COMUNE DI VILLACIDRO

RELAZIONE

Variante Piano Particolareggiato Centro Matrice (unità minime di intervento isolato 04 U.M.I. 06, isolato 05, U.M.I. 07 isolato 14, U.M.I. 10 isolato 34, U.M.I. 41 isolato 46 U.M.I. 11)

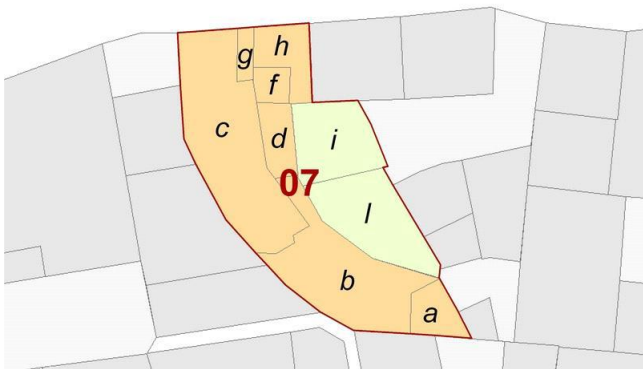
INDIRIZZO	Via Convento n.58-60
PROPRIETARIO/A	Raimondo LILLIU
RECAPITO	3406006492
TELEFONO	---
EMAIL	---
CODICE FISCALE	LLLRDN36A13L924U
DA CHI PROVIENE LA SEGNALAZIONE PER LA CORREZIONE	Proprietario
OGGETTO DELL'OSSERVAZIONE	Si invita codesta Amministrazione, a voler prevedere per la UMI in questione un incremento volumetrico in sopraelevazione che permetta di realizzare un piano mansarda ove si possano ottenere almeno due camere da letto e un bagno, al fine di risanare dal punto di vista igienico sanitario le esistenti stanze d'abitazione, nonché realizzare un'abitazione adeguata ai requisiti minimi di legge per una famiglia di almeno quattro componenti.
ISTRUTTORIA	Accoglimento parziale
MOTIVAZIONI	L'unità minima di intervento si trova in un contesto paesaggistico caratterizzato da un forte dislivello altimetrico tra la quota della strada e lo sviluppo del lotto. VISTO l'art.44 delle Norme Tecniche di Attuazione del Piano particolareggiato del centro di antica e prima formazione: <i>"Le superfici ed i volumi stimati per ciascuna Unità di Intervento nelle apposite Tabelle Parametriche hanno valore esclusivamente indicativo mentre hanno valore urbanistico quelli effettivamente riscontrabili sul terreno. Il piano indica come norma esclusivamente l'eventuale incremento volumetrico ammissibile, o indica l'inammissibilità di nuovi volumi con la prescrizione Unità satura. [...]"</i> Chiaramente, <u>non si rilevano errori</u> nell'indicazione della volumetria allo stato attuale in quanto il dato riportato ha valore <u>meramente indicativo</u>, mentre ha valore urbanistico quello effettivamente riscontrabile dal professionista incaricato dell'intervento edilizio sul terreno. Si accoglie la proposta di aggiornare la cartografia del piano introducendo l'irrelevanza delle tettoie c), e) in quanto dichiarate sporgenze inferiori a 1,20 m e così come previsto dal piano urbanistico vigente non producono superficie coperta. Pertanto, accertata la consistenza edilizia indicativa dei corpi di fabbrica c), e) allo stato attuale in relazione a quanto descritto all'interno l'elaborato E.34.01 pagina 129; si propone la loro assimilazione all'interno dell'area cortilizia f).

L'unità minima di intervento viene rivalutata, dal punto di vista urbanistico e paesaggistico, in funzione delle nuove informazioni desunte dal testo dell'osservazione.

Incremento volumetrico assegnato in progetto: **220 mc**
 Prescrizioni: *L'incremento volumetrico assegnato dovrà essere utilizzato, nel rispetto dell'abaco tipologico, per l'adeguamento igienico sanitario generale dell'immobile e garantire il rispetto delle normali altezze sui corpi di fabbrica.*

L'immagine sotto illustra la rinnovata configurazione della UMI in fase di progetto.

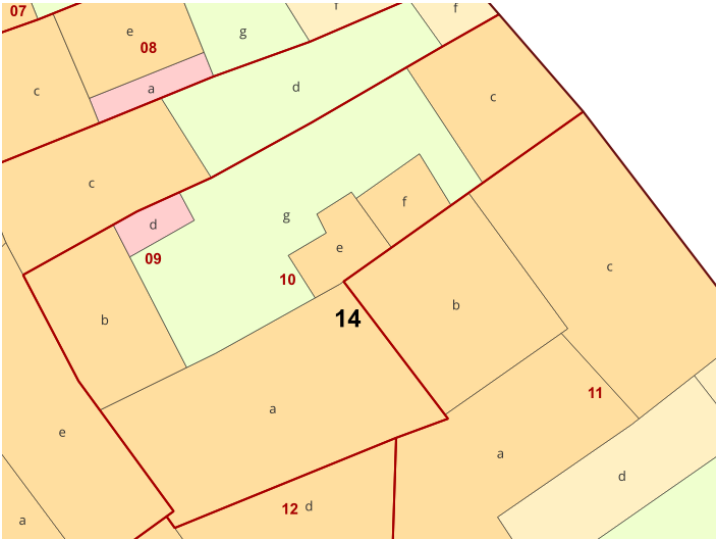
TELEFONO	---
EMAIL	---
CODICE FISCALE	CTRTZN59R70L924
DA CHI PROVIENE LA SEGNALAZIONE PER LA CORREZIONE	Proprietaria
OGGETTO DELL'OSSERVAZIONE	1. Valutazione dell'errore materiale nella scheda unità minima di intervento, in quanto è evidente che il fabbricato non ha le caratteristiche ed il valore paesaggistico, indicati nello stesso; 2. Tra gli interventi previsti, sia inclusa la lettera d) per intero e la lettera f); 3. Piccolo incremento volumetrico in modo da rendere utilizzabile il sottotetto È allegata una relazione tecnica a firma del Geom. Antonio Piras
ISTRUTTORIA	1. Accoglimento 2. Accoglimento parziale 3. Accoglimento
MOTIVAZIONI (1)	Dalla relazione tecnica allegata all'osservazione a firma del Geom. Antonio Piras si evince come tutti i corpi di fabbrica abbiano le caratteristiche di cui all'articolo 15 delle Norme Tecniche di Attuazione del Piano Particolareggiato del centro di antica e prima formazione: <i>"Conservativo con modifiche sostanziali"</i>. Pertanto, si propone l'aggiornamento del giudizio di valore storico paesaggistico sui corpi di fabbrica b), c), d), g), h) da <i>"Conservativo con modifiche non sostanziali"</i> a <i>"Conservativo con modifiche sostanziali"</i>.

MOTIVAZIONI (2)	Così come stabilito dallo stesso articolo 15 delle NTA del PPCM gli interventi ammessi per ciascun corpo di fabbrica sono diretta conseguenza del giudizio di valore storico paesaggistico assegnato a ciascun corpo di fabbrica, pertanto, in riferimento alle motivazioni di cui al punto 1, l'osservazione è: - <u>accolta</u> per quanto riguarda l'introduzione degli interventi alla lettera d). - <u>respinta</u> per gli interventi alla lettera f).
MOTIVAZIONI (3)	La rinnovata valutazione storico paesaggistica dei corpi di fabbrica citati al punto 1 implica una rivalutazione del profilo progettuale della UMI: Superficie UMI da PPCM: 195 mq Superficie coperta stato attuale da PPCM: 0,72 mq Rapporto di copertura da PPCM: 0,72 mc/mq Volume attuale da PPCM: 868 mc Indice fondiario massimo da PUC: 4,80 mc Indice di riferimento tipologico da PPCM: 4,04 mc/mq Volume massimo realizzabile da PUC: 936 mc Volume massimo realizzabile da indice di riferim. tipologico PPCM: 787 mc Incremento volumetrico disponibile da PUC: 131 mc Incremento volumetrico disponibile da indice di riferim. tipologico PPCM: 787 mc Incremento volumetrico assegnato in progetto: 80 mc Prescrizioni: <i>L'incremento volumetrico assegnato dovrà essere utilizzato, nel rispetto dell'abaco tipologico, per l'adeguamento igienico sanitario generale dell'immobile e garantire il rispetto delle normali altezze sui corpi di fabbrica.</i> L'incremento volumetrico vuole favorire il riuso contemporaneo dell'immobile che oggi, come segnalato dalla richiedente, non permettono un completo ed efficiente utilizzo dell'immobile.

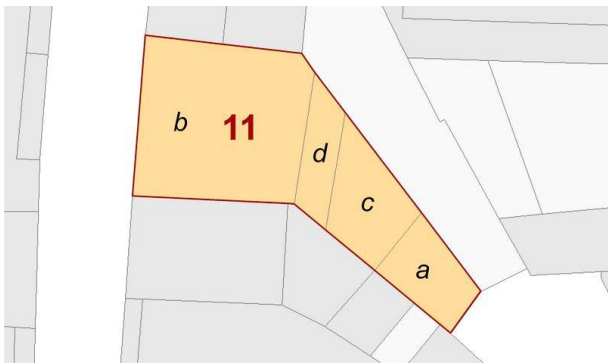
Dall'aggiornamento della consistenza dello stato attuale consegue una nuova valutazione del progetto paesaggistico della UMI con lo scopo di individuare l'eventuale incremento volumetrico e la sua localizzazione indicativa e non vincolante (nel rispetto dell'abaco tipologico).

Incremento volumetrico assegnato in progetto: **90 mc**

Prescrizioni: *L'incremento volumetrico assegnato dovrà essere utilizzato, nel rispetto dell'abaco tipologico, per l'adeguamento igienico sanitario generale dell'immobile e garantire il rispetto delle normali altezze sui corpi di fabbrica a) e b).*

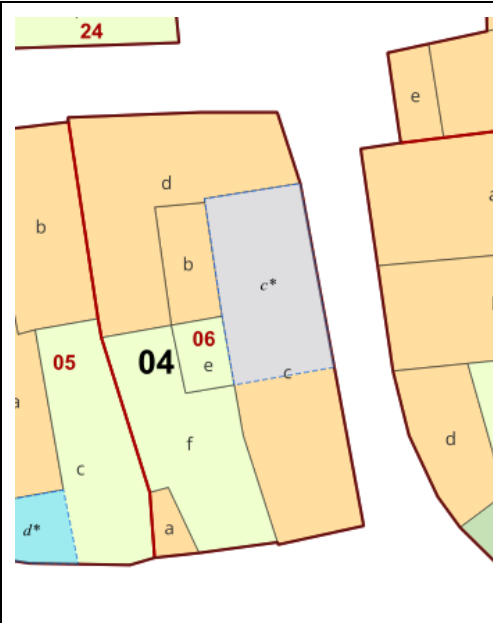
Dalla visura storica allegata all'osservazione si assume che la superficie catastale (145 mq) è decisamente più estesa (+35,5%) della superficie statistica assunta dal volo aerofotogrammetrico disponibile all'interno del piano particolareggiato (107 mq) pertanto si aggiorna la valutazione paesaggistica assimilando la superficie catastale alla superficie della unità minima di intervento e quindi del lotto urbanistico.

Indice fondiario massimo da PUC: 4,83 mc
Indice di riferimento tipologico da PPCM: 4,73 mc/mq
Volume massimo realizzabile da PUC: 700,35 mc
Volume massimo realizzabile da indice di riferim. tipologico PPCM: 685,85 mc
Incremento volumetrico disponibile da PUC: 194,35 mc
Incremento volumetrico disp. da indice di riferim. tipologico PPCM: 179,85 mc
Incremento volumetrico assegnato in progetto: 90 mc
Prescrizioni: *L'incremento volumetrico assegnato dovrà essere utilizzato, nel rispetto dell'abaco tipologico, per l'adeguamento igienico sanitario generale dell'immobile.*

Il limitato incremento volumetrico vuole favorire il riuso contemporaneo dell'immobile oggi e permettere un completo ed efficiente utilizzo dell'immobile accogliendo pertanto parzialmente l'osservazione.
